**ZMIANA SPECYFIKACJI ISTOTNYCH WARUNKÓW ZAMÓWIENIA  
W POSTĘPOWANIU NR 10/2022 NA:**

**„Dostawę i montaż mikroinstalacji fotowoltaicznych  
o łącznej mocy ok. 188,1 kWp  
na obiektach Przedsiębiorstwa Wodociągów i Kanalizacji w Piasecznie Sp. z o.o.”**

Zamawiający informuje, iż zgodnie z treścią § 20 ust. 3 Regulaminu udzielania zamówień niepodlegających ustawie „Prawo zamówień publicznych” przez Przedsiębiorstwo Wodociągów i Kanalizacji w Piasecznie Sp. z o.o., zmianie ulega treść SIWZ w postępowaniu nr 10/2022, w następujący sposób:

Gótków, ul. Gótkowska dr. 398/1  
 Piaseczno - System Informacji Przestrzennej  
 skala 1 : 200

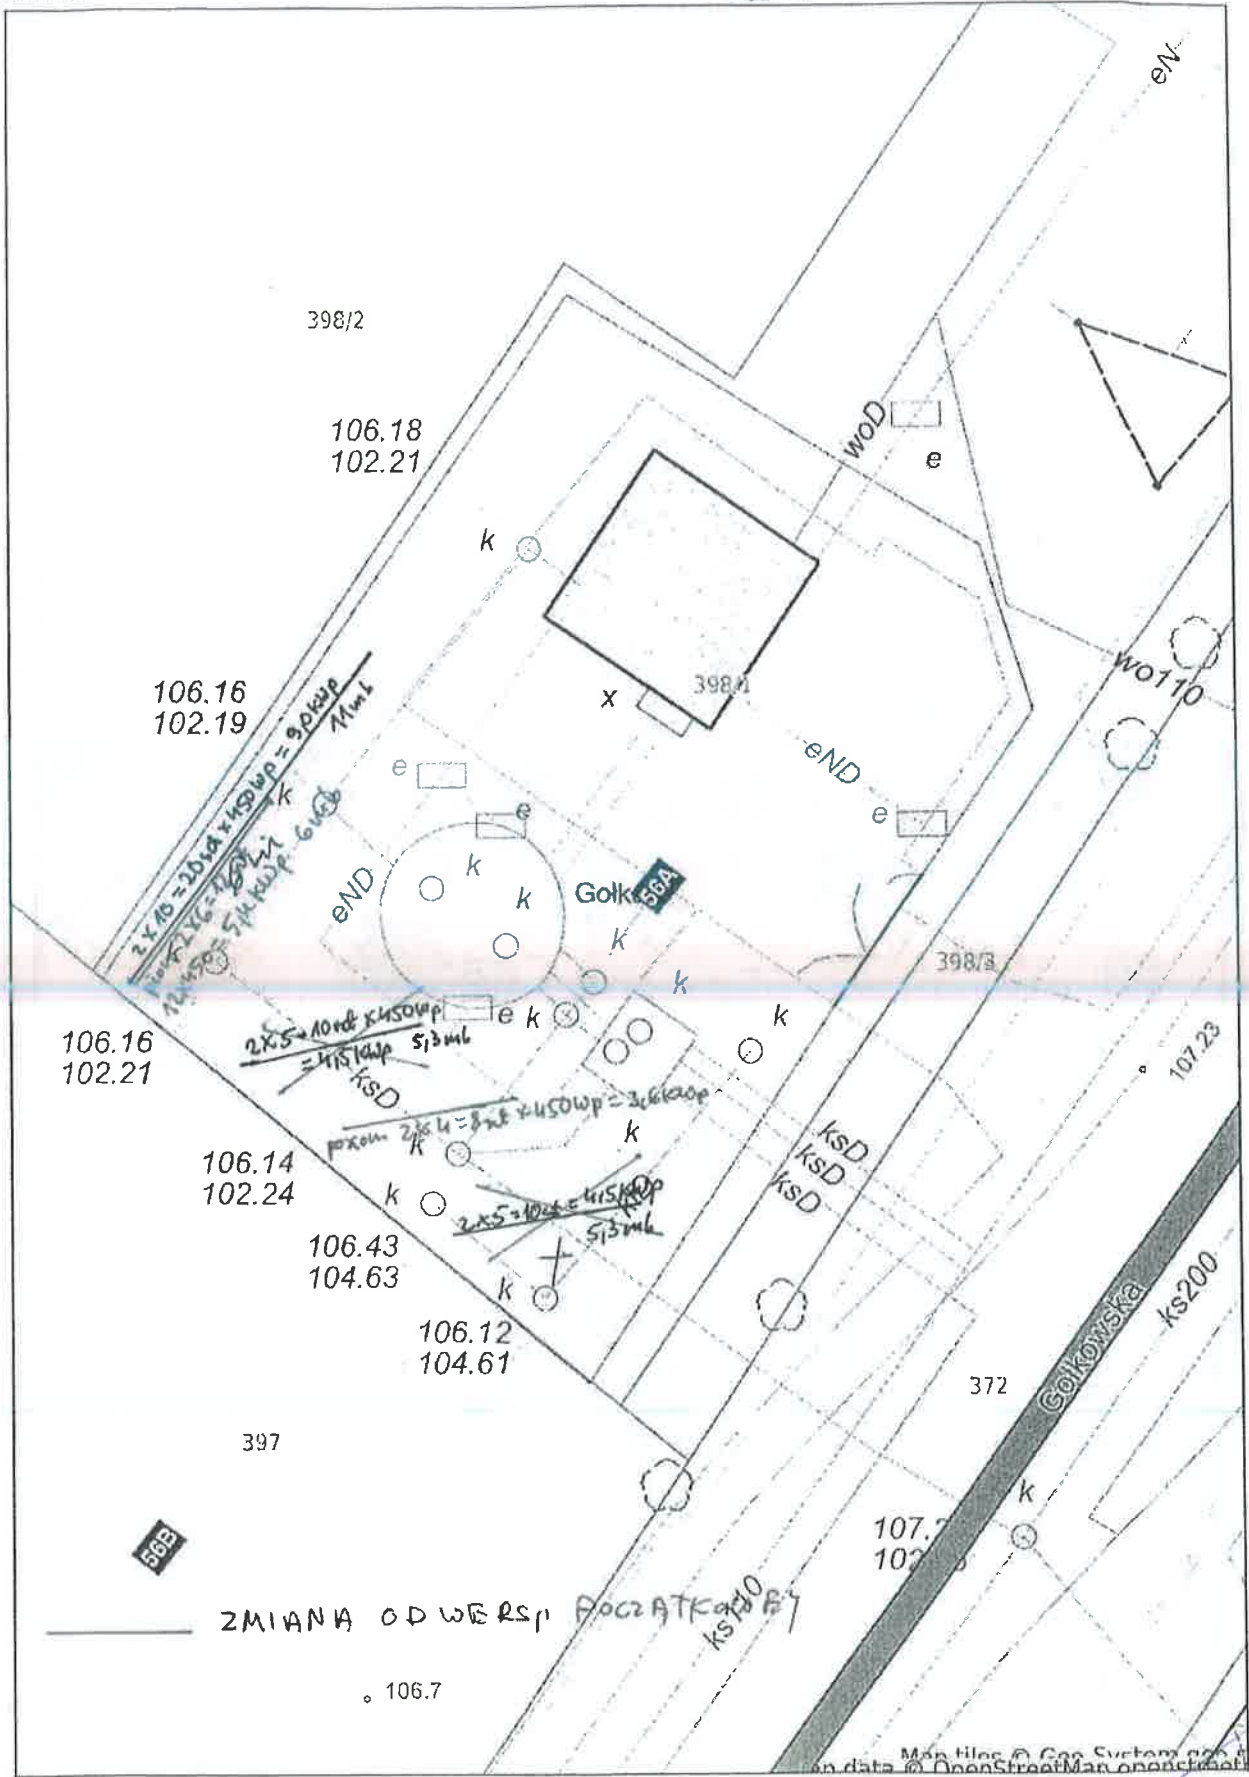
10. Przepompownia ścieków PII-1, Gólków 05-502, ul. Gólkowska, dz. nr ew. 398/1  
– moc PV= 9kWp 20 szt. x 450Wp, 1 szt. inwerter, 2 szt. szpilki uziom.

W związku ze zmianą ilości oraz mocy PV na obiektach oznaczonych nr 10. i nr 12., zmianie ulega miejsce montażu PV, co zostało zobrazowane na zmienionych Mapkach sytuacyjnych dla tych, które Zamawiający przekazuje w załączeniu.

# Pilawa ul. Lipowa dz. 241/2

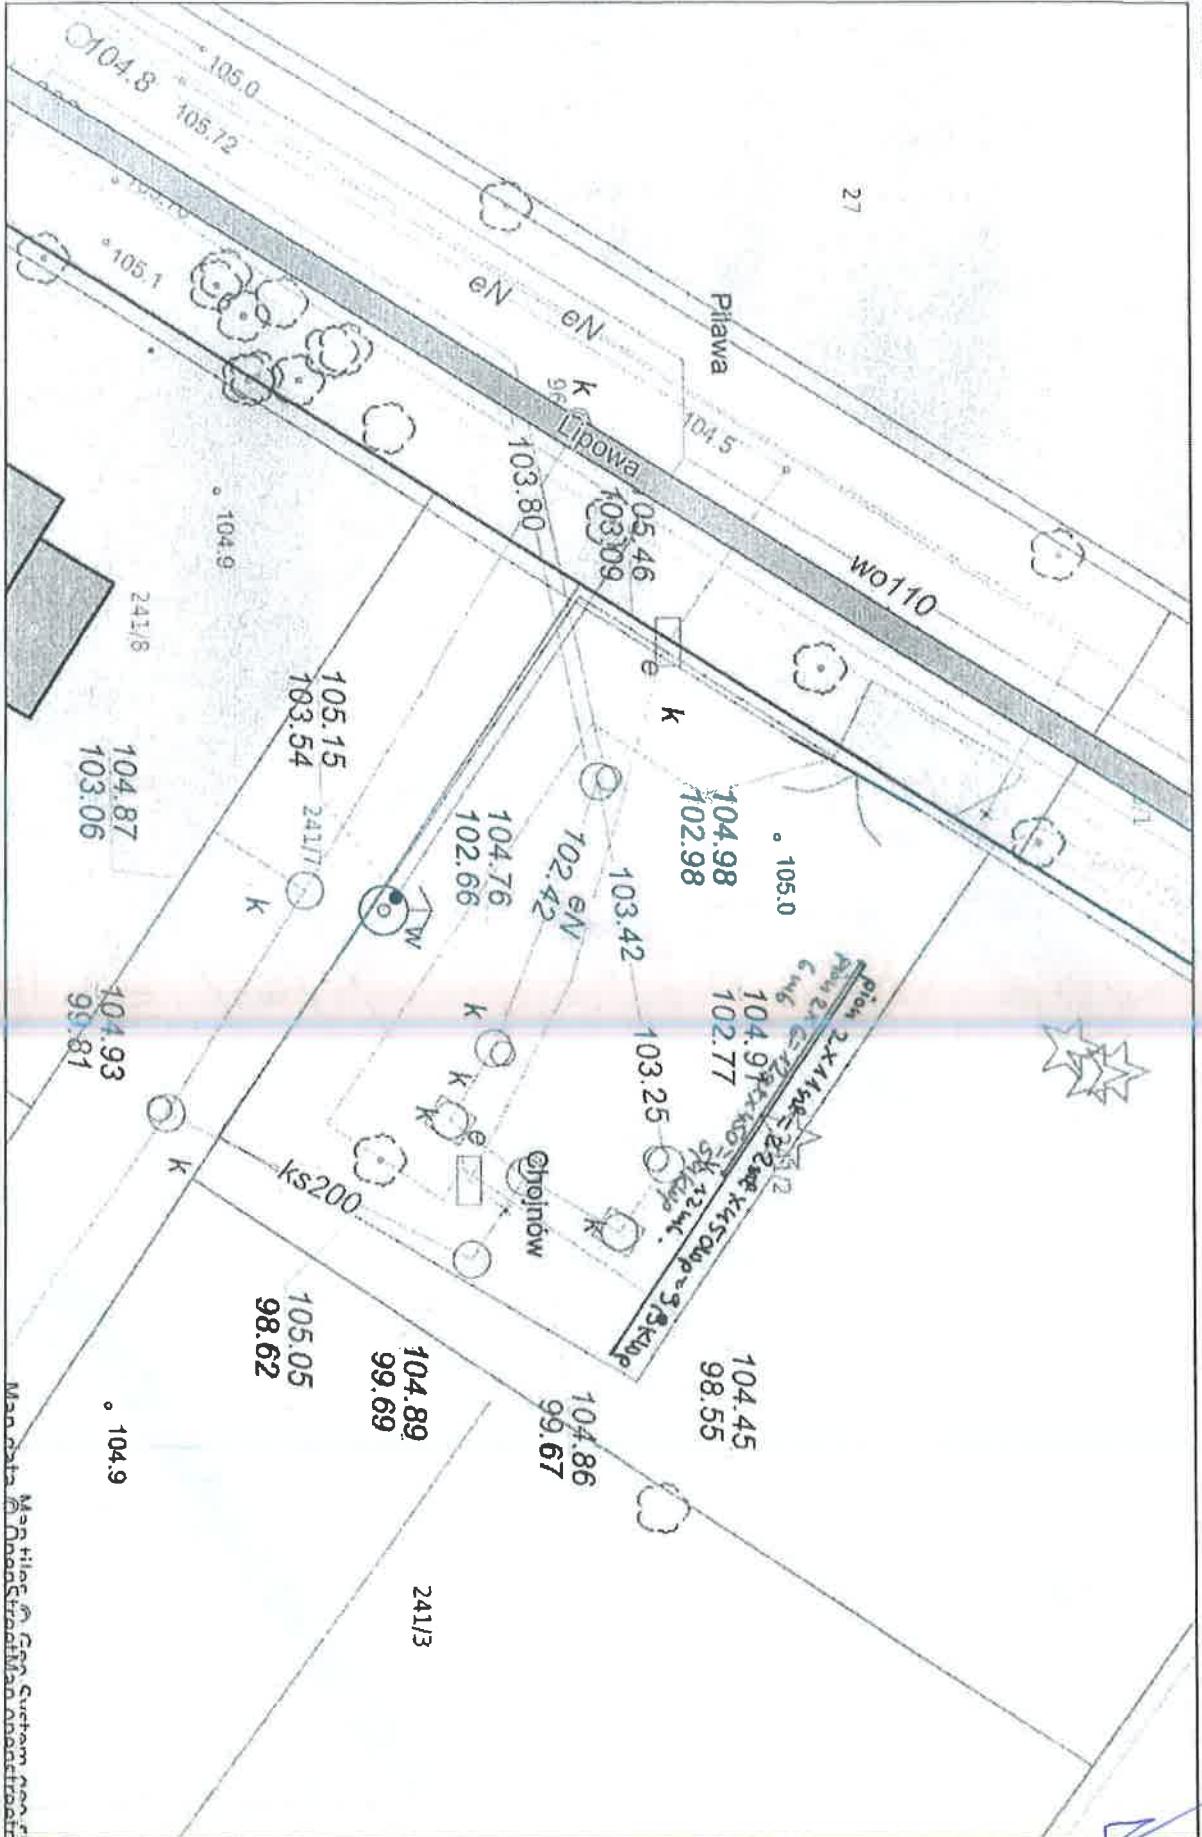
11. Przepompownia ścieków, Bobrowiec 05-502, ul. Główna, dz. nr ew. 83/2  
– moc PV= 3,6kWp 8 szt. x 450Wp, 1 szt. inwerter, 1 szt. szpilki uziom.
12. Przepompownia ścieków, Pilawa 05-532, ul. Lipowa, dz. nr ew. 241/2  
– moc PV= 5,4kWp 12 szt. x 450Wp, 1 szt. inwerter, 1 szt. szpilki uziom.
